| 概略図 | | 名称 | コンパクト蛍光灯用ソケット |
| 組立図 | | | T-131(GY-L) |
| 日付 | 99-11-11 | 図番 | E-P-35498--5 |

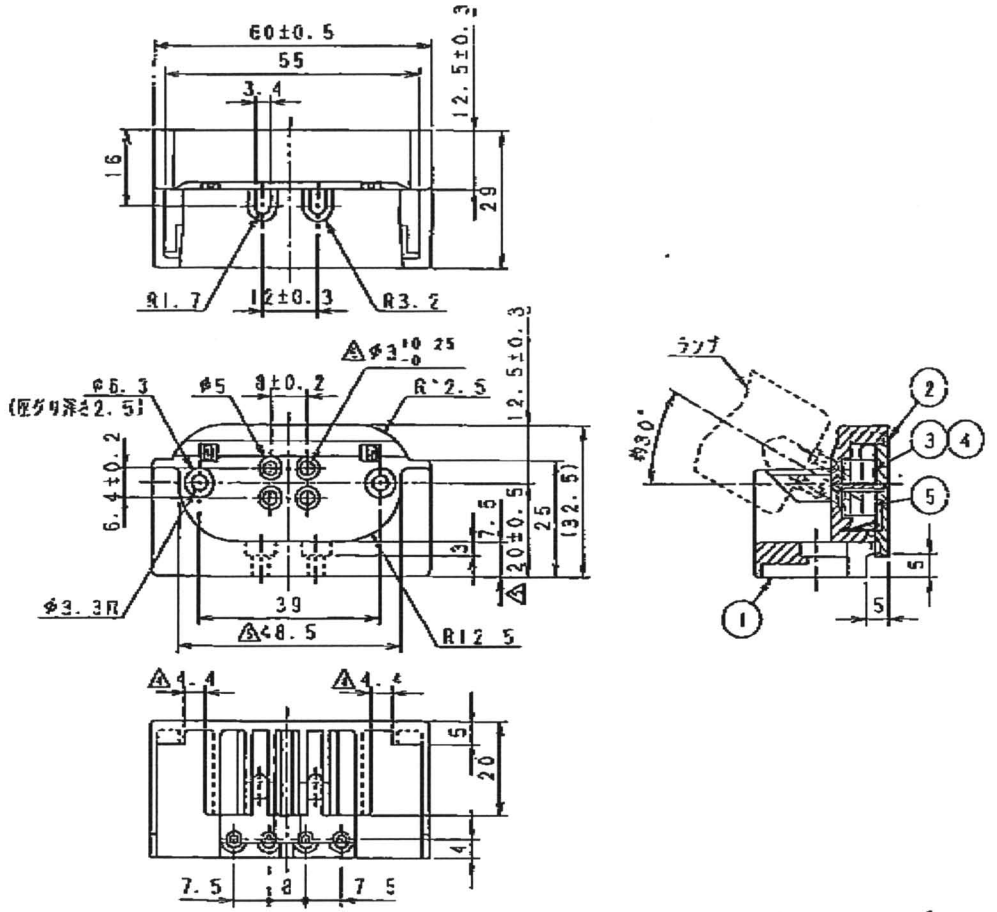
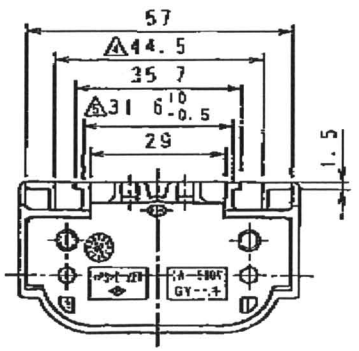
| 記号 | 図面変更 | 日付 | 担印 |
|---|---|---|---|
| A | 接触片のニッケルめっき廃止他 | 00.7.11 | 宮前 |
| A | 材質変更 (ガラス繊維15%→10%) | 00.11.11 | 宮前 |
| A | 型式記号番号変更 (41-15478→41-25247) | 00.2.21 | 福見 |
| A | PS-E系用 ビスなし取付可能形に変更 | 00.11.15 | 宮前 |
| A | 本体 裏面の材料変更、ネジビスの廃止 接触片の材質変更、取付寸法のミス修正他 | 00.1.25 | 福見 |
